ASSEMBLÉE PUBLIQUE DE CONSULTATION

PROJET DE RÉGLEMENT CA24 19 0169

AVIS DU COMITÉ JACQUES-VIGER

Redéveloppement du site des Galeries Lachine

EXTRAIT DE LA CARTE 3.1.2 INTITULÉE « LA DENSITÉ DE CONSTRUCTION »

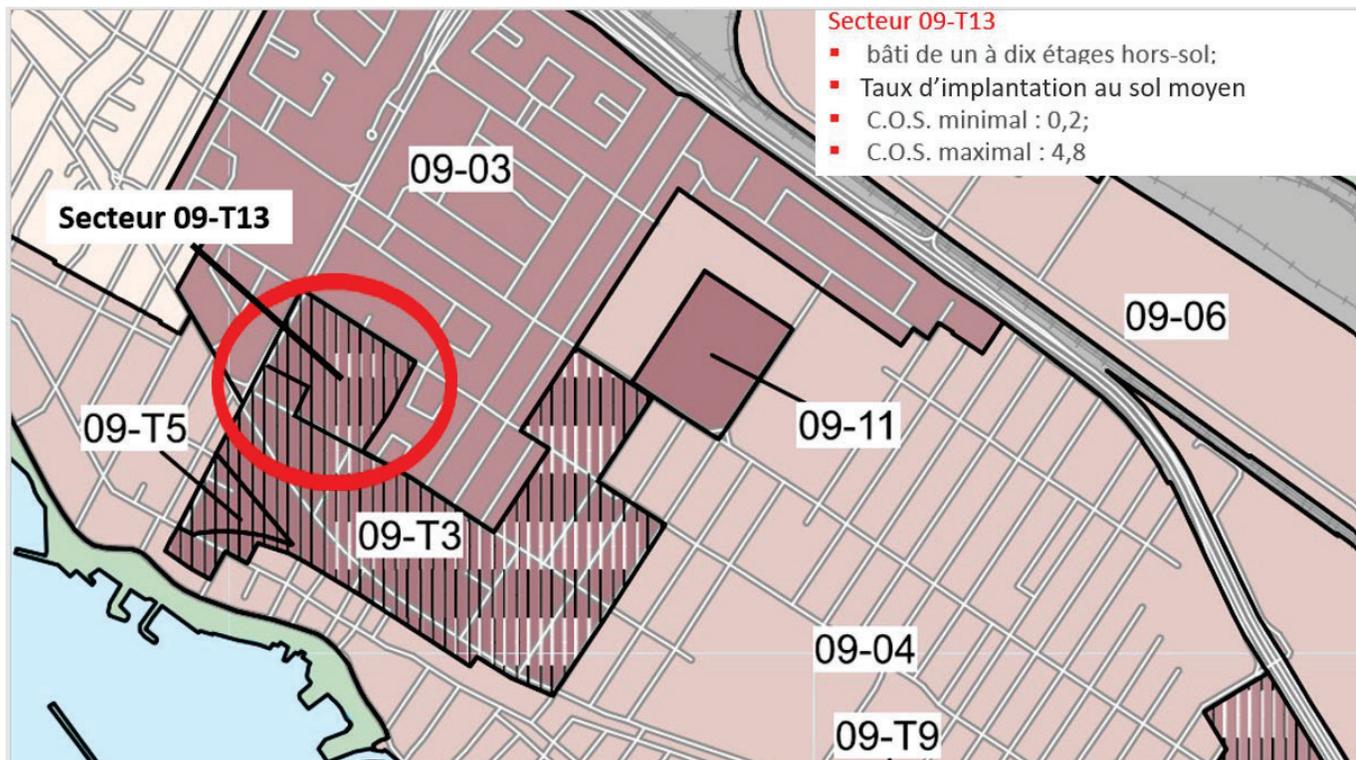
1. La carte 3.1.2 intitulée « La densité de construction » incluse à la partie I de ce plan d'urbanisme est modifiée, à l'égard du territoire de l'arrondissement de Lachine, par la création d'un nouveau secteur 09-T13 à même le secteur 09-T3 pour le territoire formé des lots 4 314 375 et 4 314 376 du cadastre du Québec, tel qu'il est illustré à l'annexe A jointe au présent règlement.
